**PĖSČIŪJŲ IR DVIRAČIŲ TAKO GEDIMINO G. NUO J.TUMO-VAIŽGANTO G. IKI  
GAURĖS G., TAURAGĖS M. STATYBOS DARBAI**

**(VIEŠOJO PIRKIMO ID 848049)**

**DĖL VIEŠOJO PIRKIMO METU GAUTŲ KLAUSIMŲ NAGRINĖJIMO**

2025 m. d. Nr. VPP-

PRIDEDAMA. Patikslintas brėžinys „DEMONTUOJAMŲ DANGŲ PLANAS 2 M 1:500“, pdf., 1 lapas.

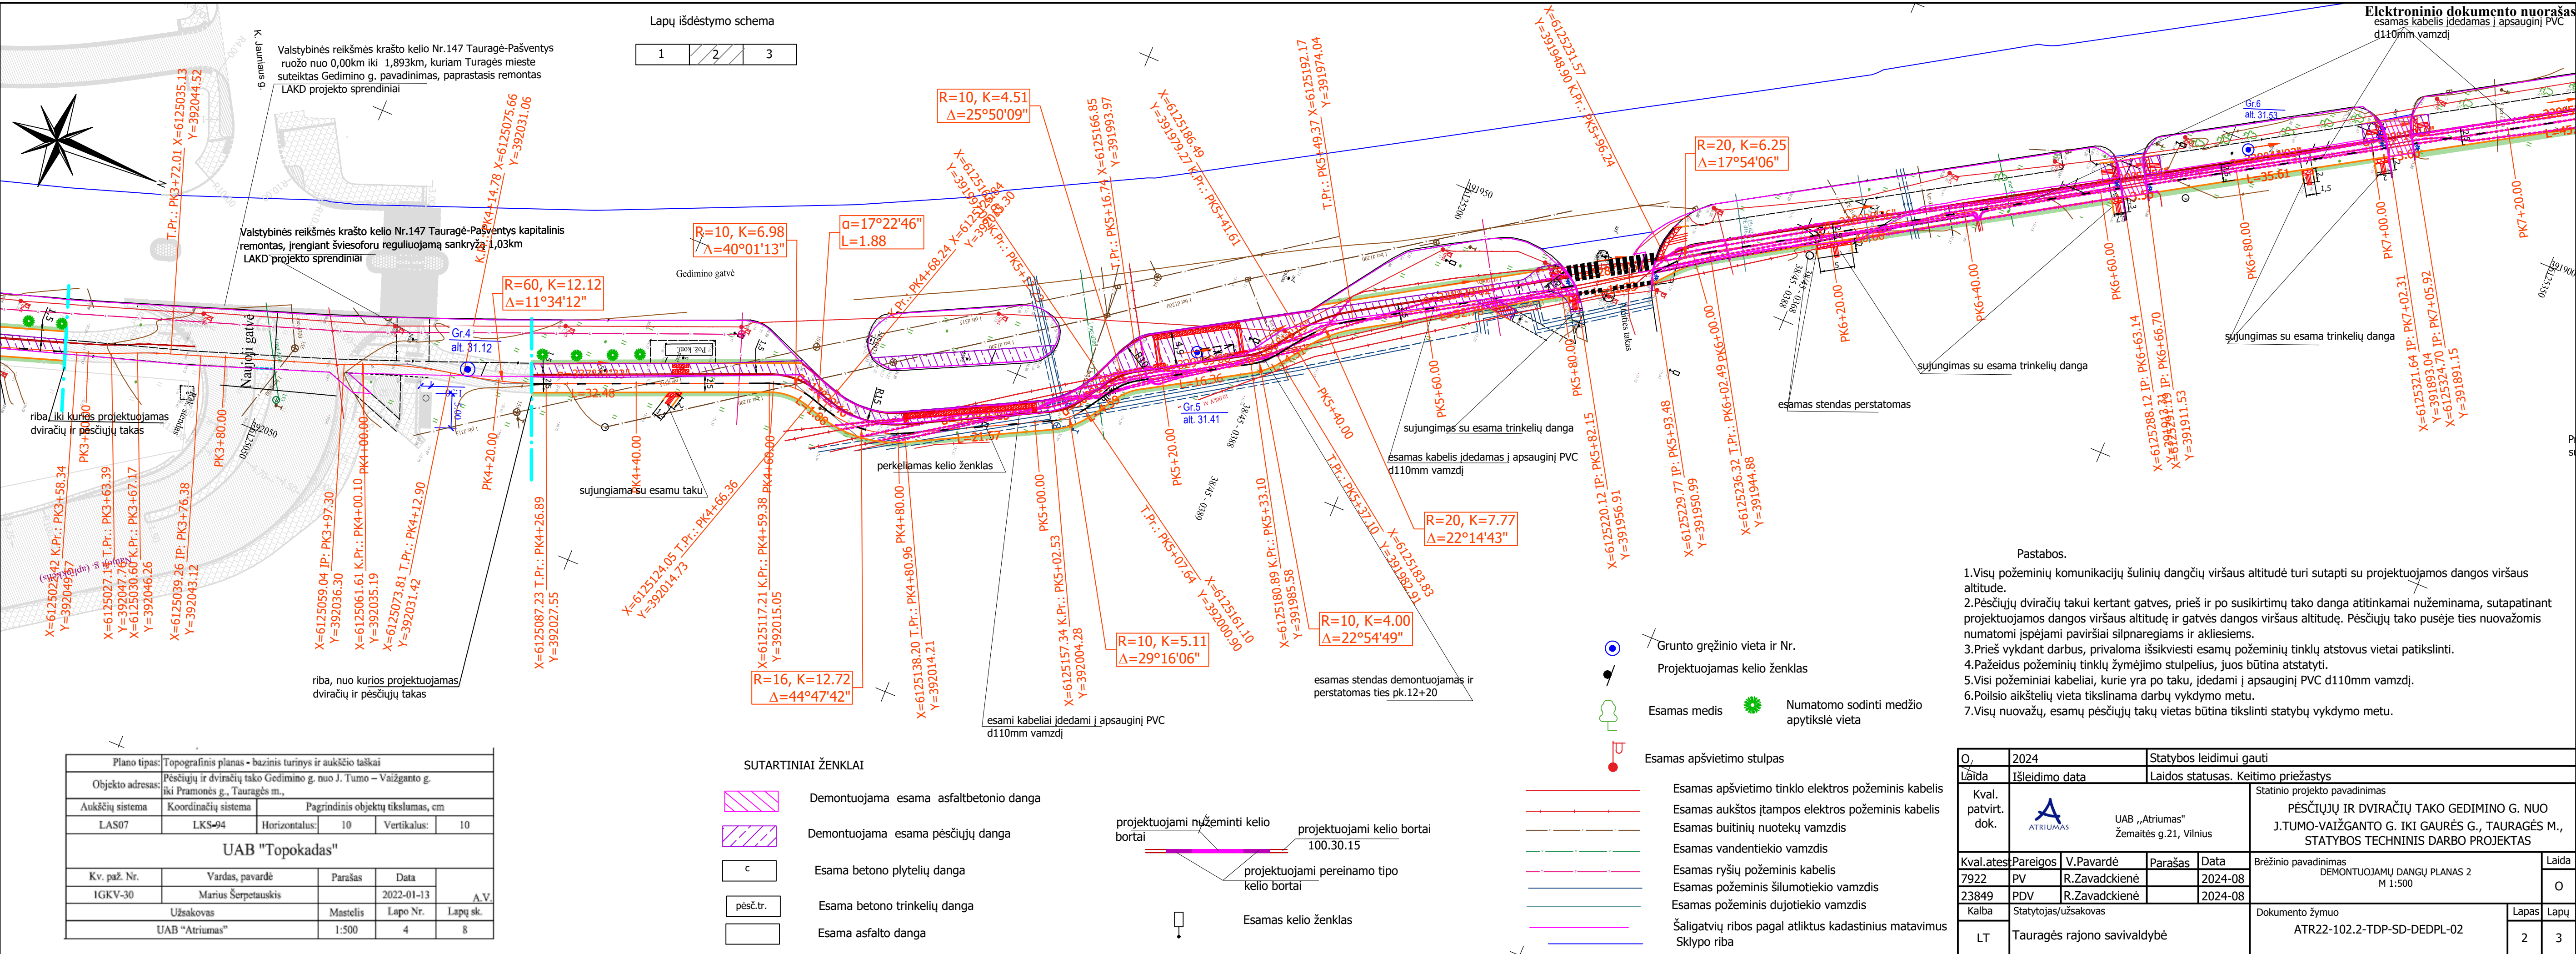
**9. Klausimas.** Dangų ardymo brėžiniuose nėra nurodytas dangų ardymas nuvažose (PK6+63.14 – PK6+66.70; PK7+02.31 – PK7+05.92; PK7+02.31 – PK7+05.92), o dangų įrengimo brėžiniuose tuose nuvažose įrengiamos dangos kaip ir take (trinkelės ir asfaltas). Prašome patikslinti ardymo darbų kiekius.

**Atsakymas.** Pridedame patikslintą brėžinį „DEMONTUOJAMŲ DANGŲ PLANAS 2 M 1:500“ skirtą dangų ardymui. Kiekiai priskaičiuoti prie paruošiamųjų darbų kiekių žiniaraštyje nurodytų dangų ardymo darbų.
